ELEKTRISCHE INSTALLATIES OP LAAGSPANNING EN OP ZEER LAGE SPANNING (Boek 1 - KB 08/09/2019)

| Plaats controle: | Lijsterbesstraat 4, 9700 OUDENAARDE | | |

| Type controle: | Controlebezoek (6.5) | | |

Vereenvoudigd situatieplan of foto/schema van de (elektrische) installatie:

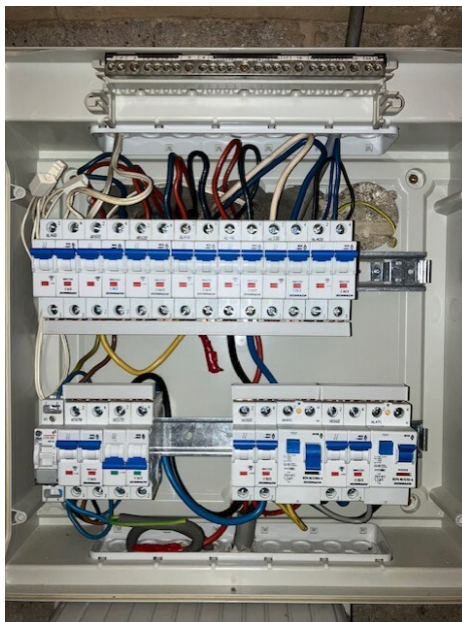
Algemeen gehele installatie grondig te herbekijken -> elektrisch bord is volledig vernieuwd maar geheel verkeerd aangesloten -> zie DSI 300mA en 30mA ?
